Realizzazione di un impianto centralizzato con fonte geotermica nell'ambito del progetto di riqualificazione del complesso della Cavallerizza Reale a Torino

PRESENTAZIONE DELL'ISTANZA PER L'AVVIO DELLA PROCEDURA DI VALUTAZIONE DI IMPATTO AMBIENTALE (VIA)

Sintesi documentazione tecnico-progettuale per
PdC e richieste di variante PdC:
Cortile delle Guardie e Piazzetta Fratelli Vasco

Interventi nel Cortile delle Guardie – Richiesta di Variante essenziale al Permesso di Costruire - fascicolo: 01-001272-0001039350-2025 - istanza: 01-001272-0001340075-2026

Planimetria di raffronto piano interrato (rosso: nuove costruzioni; blu: costruzioni cui si rinuncia; giallo: demolizioni).

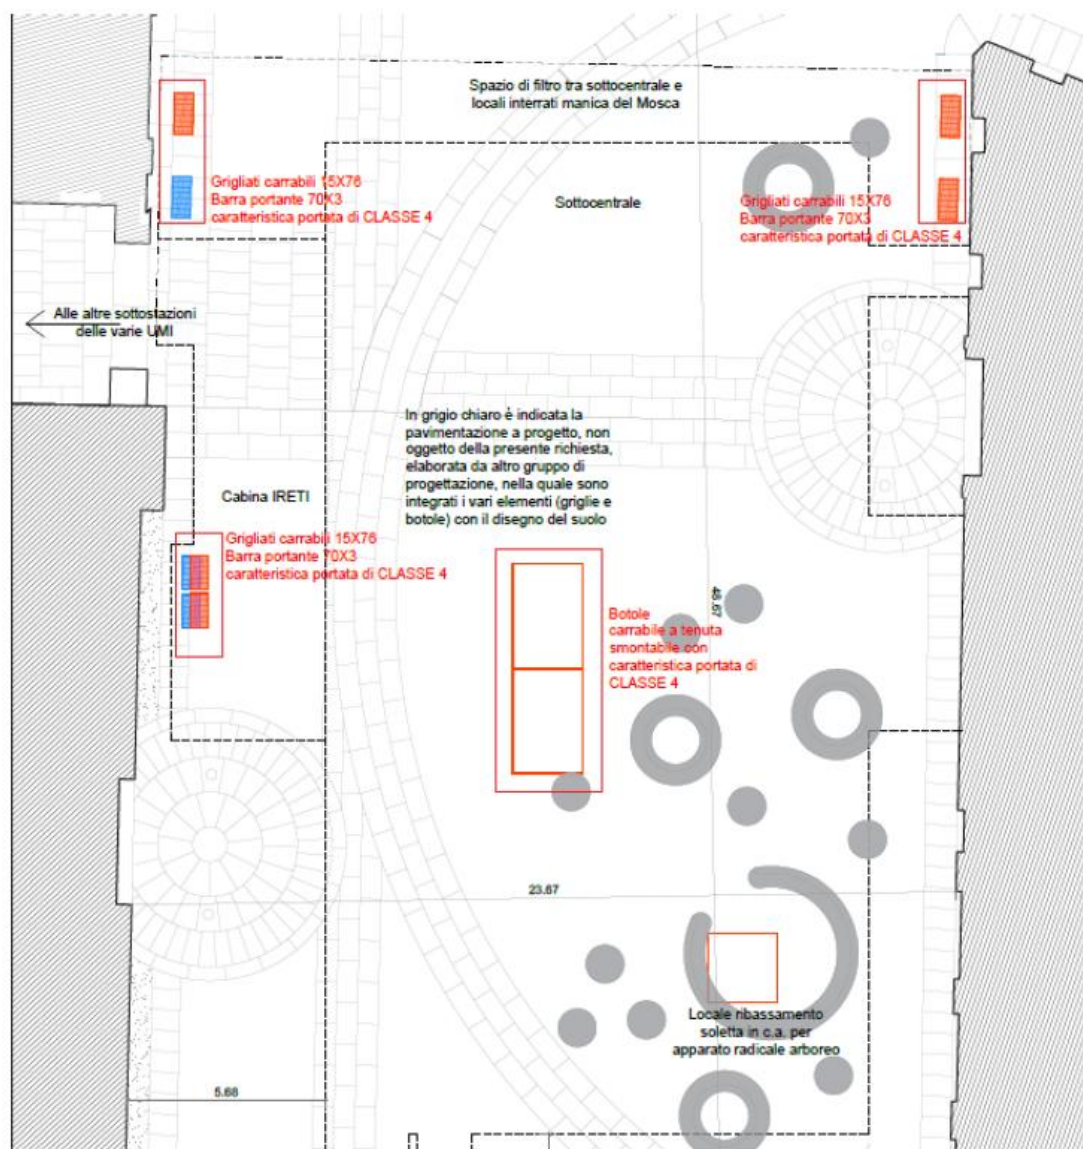
- integrazione dei plinti di fondazione a servizio delle pensiline; si precisa che, in fase esecutiva, il tracciamento delle fondazioni dei relativi pilastri dovrà essere preventivamente condiviso e verificato con Politecnica, in considerazione del fatto che le opere emergenti in superficie risultano ricomprese in distinto titolo edilizio;
- ampliamento della sottocentrale UMI 6, al fine di assicurare una più adeguata rispondenza del progetto alle esigenze tecnico-funzionali dell'intervento;
- spostamento del pozzo perdente, conseguente al perfezionamento del coordinamento planimetrico delle opere previste;

- modesti adeguamenti localizzativi di alcuni pali di fondazione, resi necessari dall'affinamento delle sistemazioni in planimetria;
- limitati aggiornamenti nella disposizione delle griglie inserite nella pavimentazione, in coerenza con il nuovo assetto distributivo delle opere esterne.

Planimetria di raffronto piano terra (rosso: nuove costruzioni; blu: costruzioni cui si rinuncia; giallo: demolizioni).

Oggetto:	CORTILE DELLE GUARDIE CARPENTERIA PIANTA PIANO -8.25	Data:	04/2026
Rev.:	Descrizione:	Data:	Disegnatore:
a	Prima emissione	24/04/2026	F-Nar

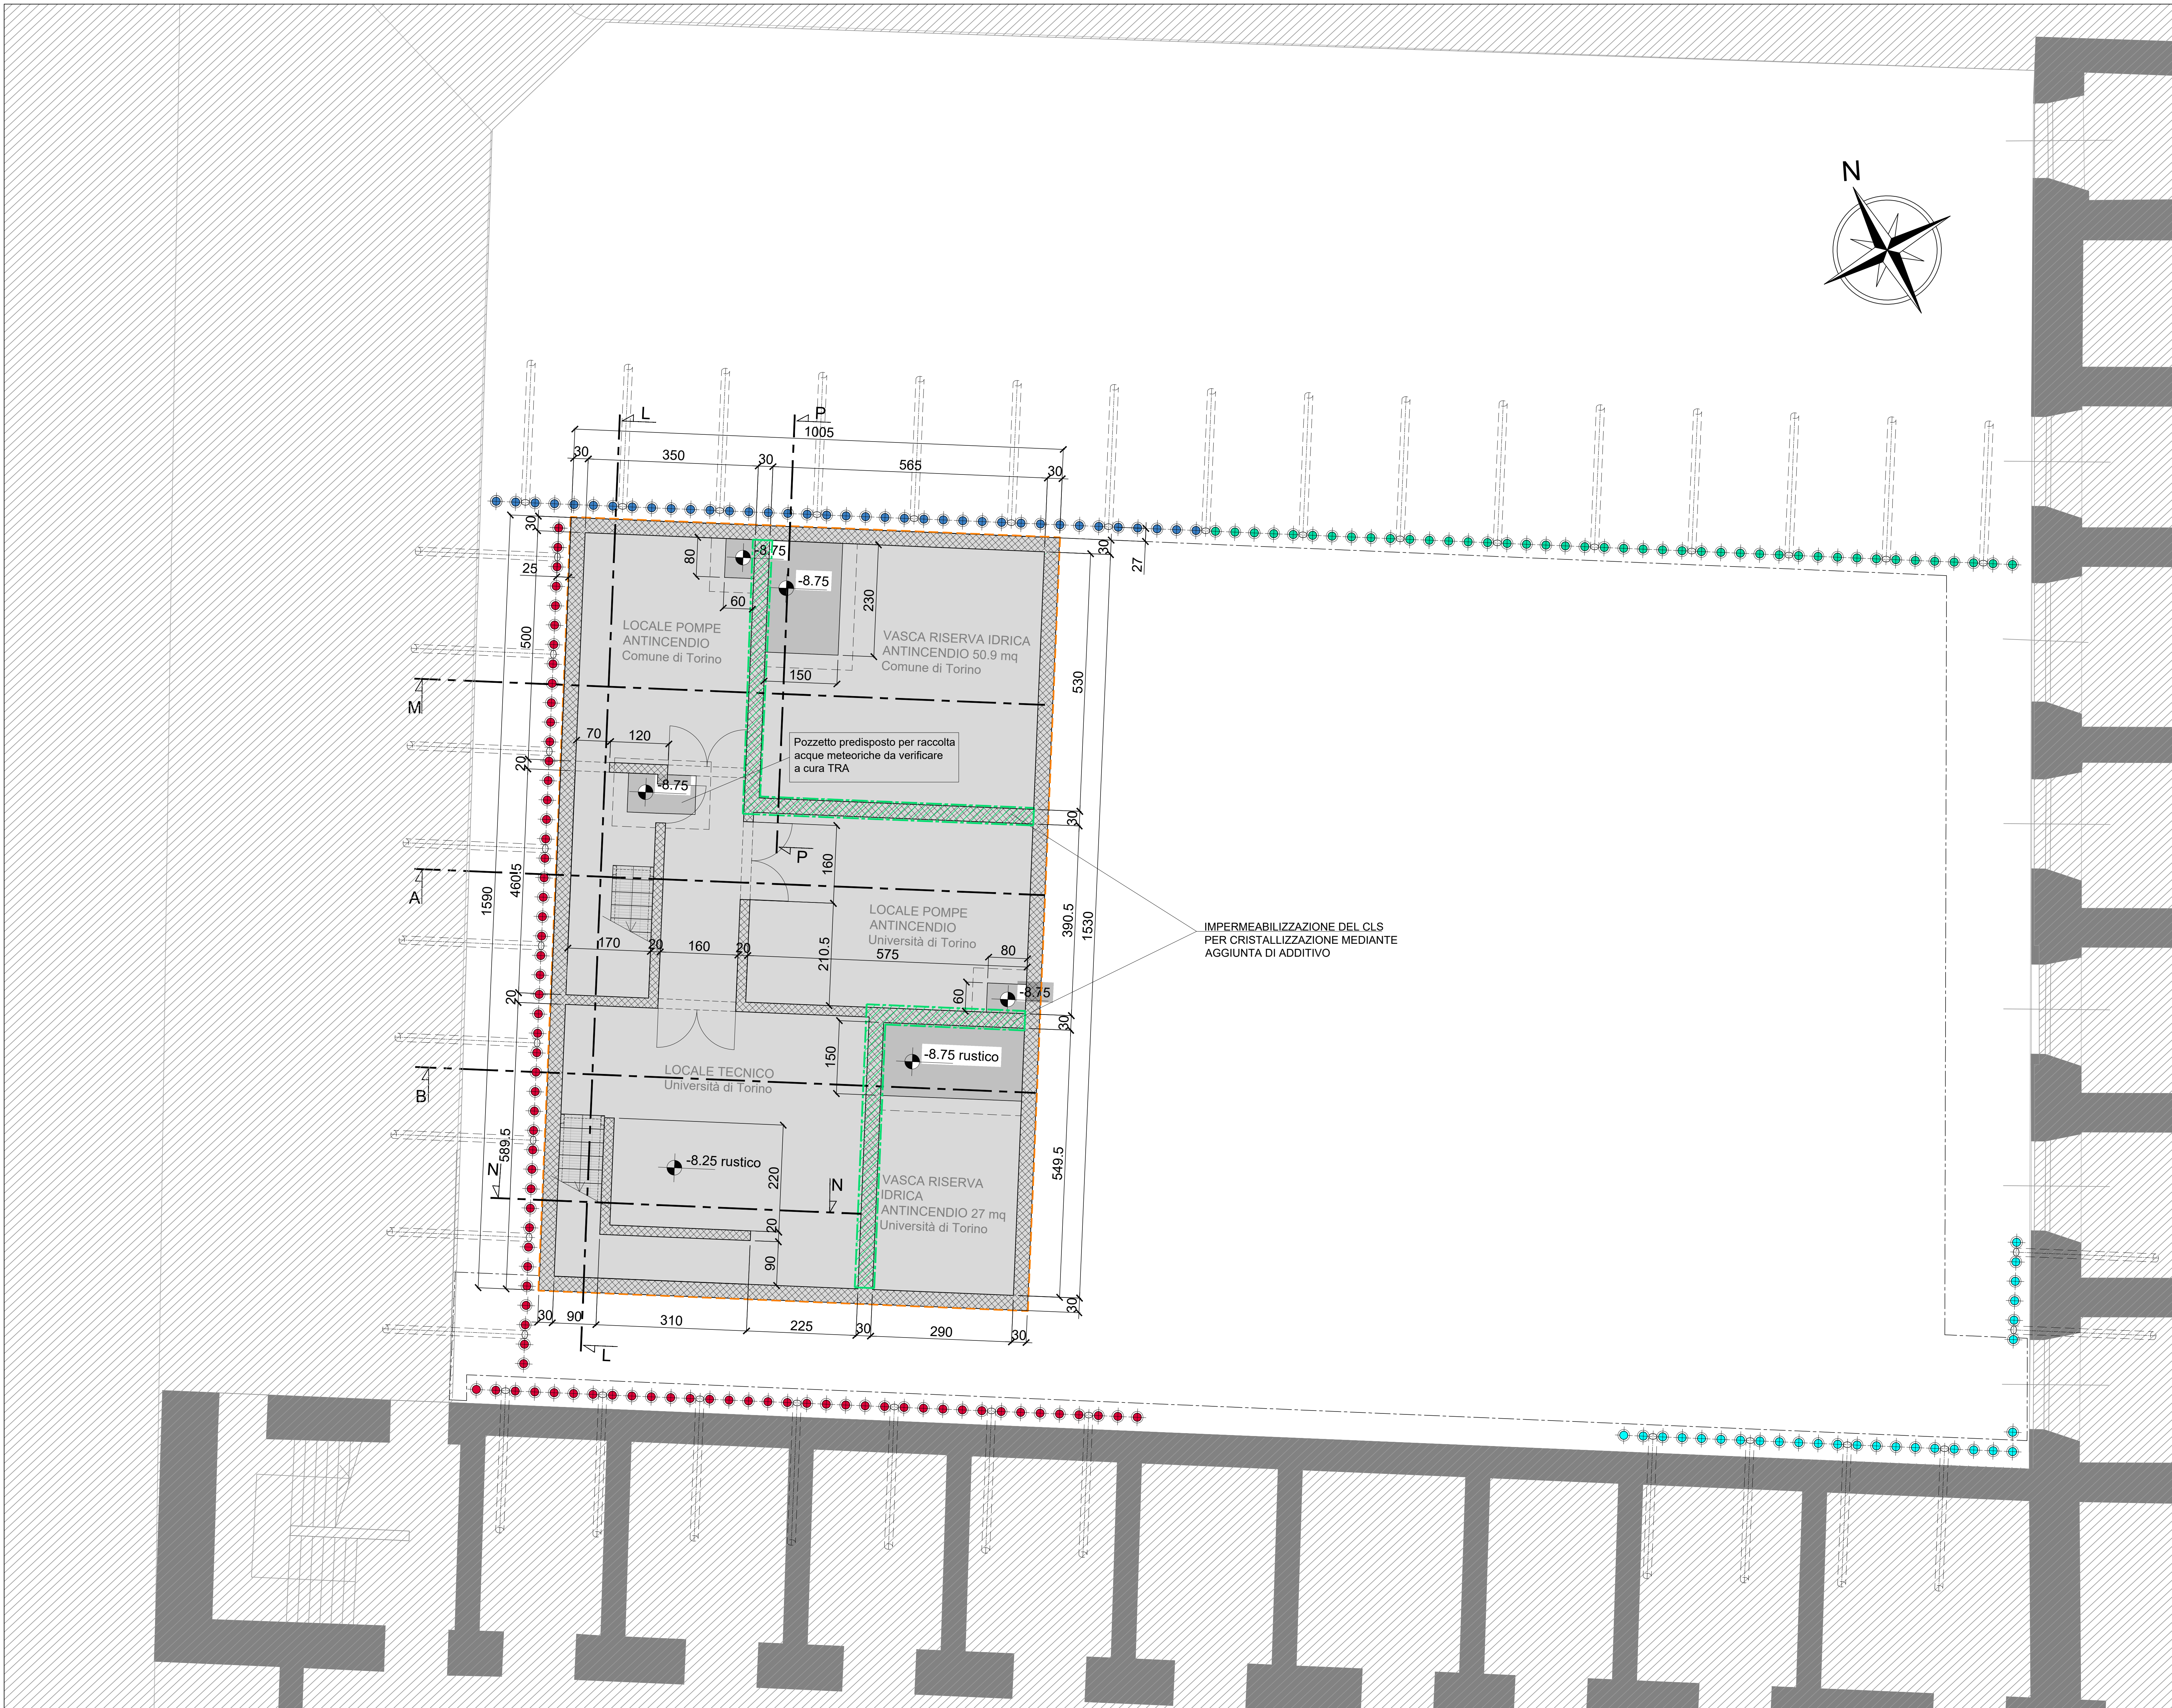
- livello planimetrico, la distribuzione rimane pressoché invariata, ad esclusione dell'ampliamento della porzione a Nord-Ovest in cui vengono sostituiti i locali tecnici con due corpi distributivi che si sono resi necessari per l'aggiunta di un ulteriore piano interrato;
- si aggiunge un secondo piano interrato, raggiungibile dai corpi scala precedentemente descritti, utilizzato per il collocamento di due riserve idriche antincendio per il Comune di Torino e l'Università di Torino, due locali pompe antincendio, nuovamente per il Comune di Torino e l'Università di Torino ed infine un locale tecnico ad uso dell'Università che precedentemente si trovava al primo piano interrato ed è ora stato collocato al secondo piano interrato.

- modifiche plano-volumetriche consistenti in: aggiunta di un secondo piano interrato;
- modifiche funzionali e/o di destinazione d'uso consistenti in: non verranno effettuate modifiche sul piano funzionale o della destinazione d'uso;
- modifiche alle sistemazioni esterne consistenti in: spostamento di alcuni chiusini, che rimangono tengono comunque le stesse fattezze estetiche, per far fronte alle modifiche plano-volumetriche.
